Mottagare
MiljödepartementetVår handläggare
Caroline Reuterskiöld Wall, 010-44 44 613

Yttrande i ärende dnr M2018/02742/Me

Fortifikationsverket har beretts tillfälle att yttra sig till regeringen över inkomna remissyttranden i ärende avseende bankantdränering vid Karlsborgs flygplats, Karlsborgs kommun.

Figur 4. Installerade grundvattenrör i anslutning till sydvästra banänden vid Karlsborg. Kontinuerliga mätningar har utförts i grundvattenrör markerade med orange rektangel. Streckad linje vid R1703 indikerar bedömd grundvattendelare vid rullbanan.

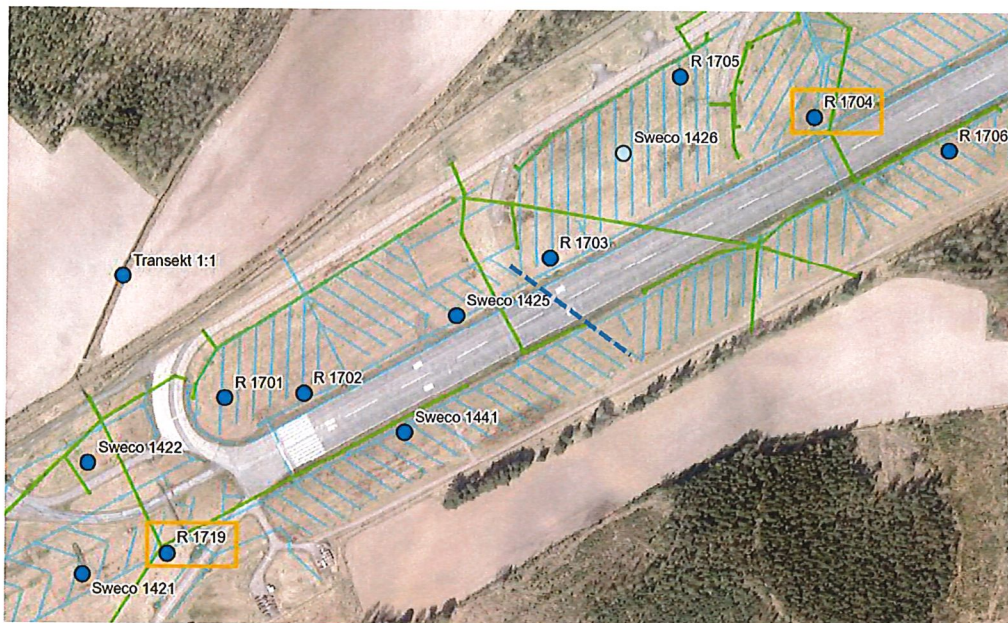
SGU har efterfrågat utredning av frågan om det finns risk för att bankantdräneringen förändrar strömningsbilden för grundvatten så att det finns risk för att grundvatten från förorenade områden som brandövningsplatser kan spridas in mot dräneringen.

Rambolls utredning redovisar att i anslutning till rullbanan tycks en vattendelare vara belägen i höjd med rör R1703 (Figur 4), vilket stämmer överens med tidigare bedömning av Niras. Öster därom strömmar grundvattnet potentiellt sett i riktning mot brandövningsplatsen, medan det väster därom strömmar i riktning mot sydvästra änden av rullbanan.

Markavvattningen omfattar dräneringar som ligger djupare än bankantdräneringen, norr om denna och betydligt närmare brandövningsplatsen. Utredningen är därför giltig även för bankantdräneringen, som ju endast berör området allra närmast rullbanan. Det bedöms uteslutet att bankantdräneringarna ska kunna påverka grundvattnets strömningsbild så att vatten från brandövningsplatsen börjar spridas söderut mot rullbanan.

Figur 6. Mörkrosa område betecknat med A. Yta från vilken uppsamlat dag- och dräneringsvatten avses avledas till reningsanläggning för PFAS när ombyggnation av dagvattensystemet har möjliggjorts i markavvattningsprojektet.

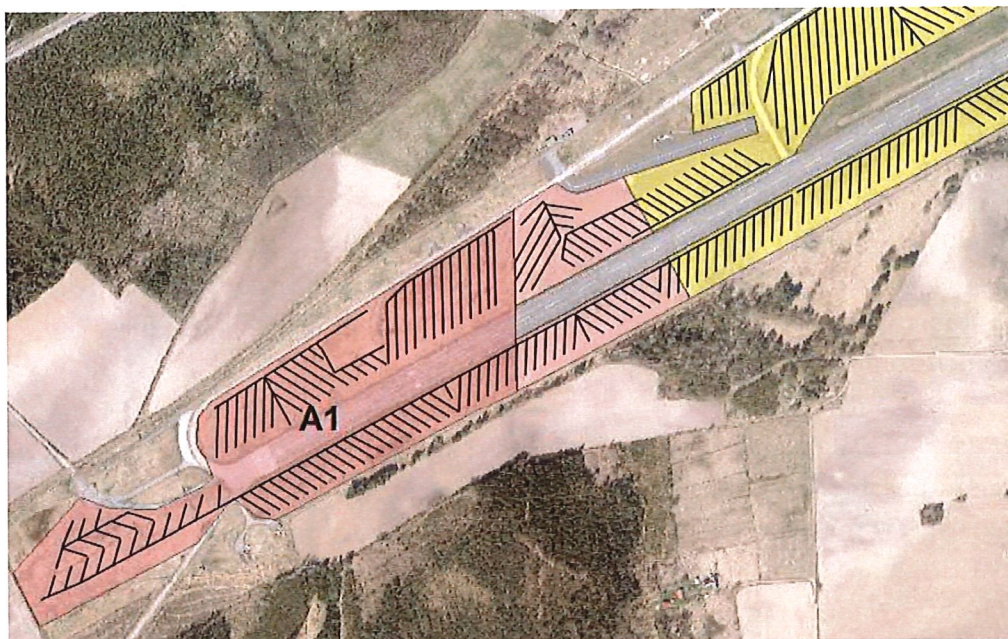
Naturvårdsverket och SGU anser att vattnet från bankantdräneringen i den sydvästra delen av rullbanan bör renas med avseende på PFAS, exempelvis i en kolfilteranläggning. Fortifikationsverket har som angavs inledningsvis, utrett en kolfilteranläggning för rening av det vatten som uppsamlas i den sydvästra banänden både från markavvattning och övrig dränering. Det område där förorenat grundvatten har påträffats och som därför ska omfattas av rening framgår av Figur 6 (mörkrosa område betecknat A1). Det motsvarar bankantdräneringen upp till ca 500 m från sydvästra banänden.

I detta område, där inläckande vatten kan vara förorenat av PFAS-ämnena, åtar sig Fortifikationsverket att rena länsvattnet med avseende på PFAS med mobil anläggning för ändamålet. Området omfattas av framtida påkoppling till reningsanläggning för PFAS och är det som redovisas med mörkrosa färg i Figur 6.

För att det ska vara möjligt att samla allt vatten från dessa delar av bankantdräneringen i en utsläppspunkt, som kan ledas till reningsanläggning, krävs det att de ombyggnationer som tillståndsprövas i ärendet om markavvattnings genomförs. I samband med detta behöver dagvatten från områden längre utanför flygfältet kopplas bort, så att det inte leds via samma ledning som dagvattnet från flygplatsen. Befintliga dagvattenledningar ska göras om till makadamfyllda diken så att de fungerar utjämnande på flödet, vilket har betydelse för dimensioneringen av en reningsanläggning. Innan dagvattensystemet har byggts om leds dräneringsvattnet från den aktuella sträckan av rullbanan (mörkrosa område i sydväst) till befintligt dagvattensystem, som har utlopp i tre olika punkter.

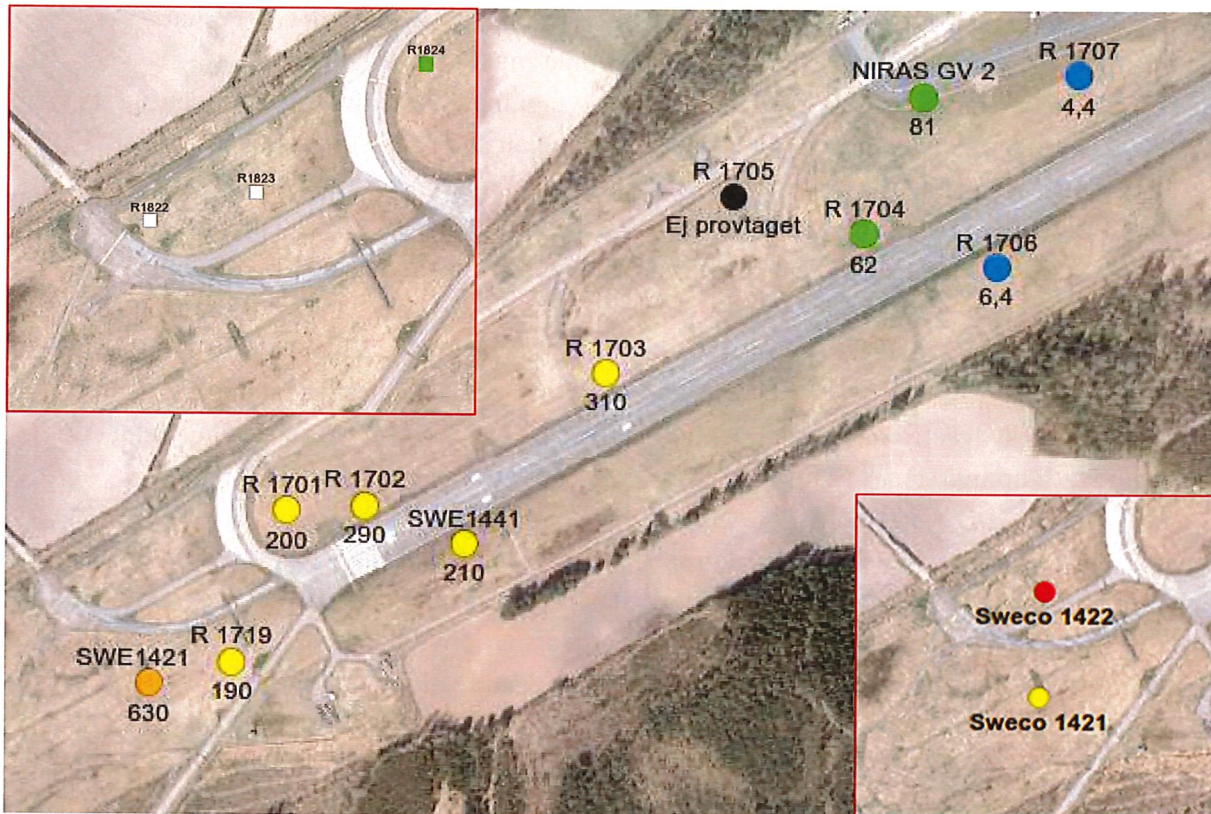
Synpunkter har framförts från Naturvårdsverket, SGI och SGU att de massor som ska schaktas behöver provtas i större omfattning framför allt i sydvästra banändan. SGU anser även att föroreningsplymen i grundvatten vid sydvästra banändan behöver kartläggas närmare för att spåra potentiella källtermer.

I de jordprover som har uttagits i provpunkter runt rullbanan 2017-2018 har PFAS-förorening påvisats i endast 3 av totalt 25 prover. De påvisade föroreningarna utgörs av PFOS och PFHxS i 2 punkter (R1717 och R1824) samt PFPeA i en punkt (R1822). R1717 återfinns i nordöstra banändan, medan de andra ligger i sydvästra banändan. Summan av de detekterade högfluorerade ämnena i dessa prov ligger långt under det preliminära riktvärdet för känslig markanvändning (KM). Provtagningspunkterna från 2017 har redovisats i den rapport som bilades anmälan.

Den jordprovtagning som utfördes 2018 gjordes som ett komplement till provtagningen 2017 med syfte att undersöka punkter i närheten av de punkter där halterna i grundvattnet varit som högst vid provtagningarna. Två av de 3 punkter där förorening detekterats kommer från den kompletterande undersökningen, se Figur 7.

Vid den sydvästra banänden, i anslutning till det dokumenterade flygplanshaveriet 1977, har provtagning av jord och grundvatten skett bland annat i punkten R1719, som ligger mitt i det område där planet befann sig vid brandbekämpningen. Provtagning av grundvatten har även skett i punkten SWE 1421, tidigare installerad av Sweco. Den högsta halt av PFAS-11 i grundvatten (630 ng/l), som har uppmätts i någon av provtagningspunkterna inom markavvattningsprojektet, har uppmätts i SWE1421. I punkten SWE1422, något norr om SWE1421, har en högre halt strax över 900 ng/l uppmätts vid ett tidigare tillfälle, vilket låg bakom valet att placera provpunkterna R1822 och R1823 där (Figur 7).

Högfluorerade ämnen har inte detekterats i jordprover i någon av de ovan beskrivna punkterna i utruvningsområdet vid sydvästra banänden. Det inkluderar jordprover från Swecos provtagning i de förorenade grundvattenpunkterna 1421 och 1422.
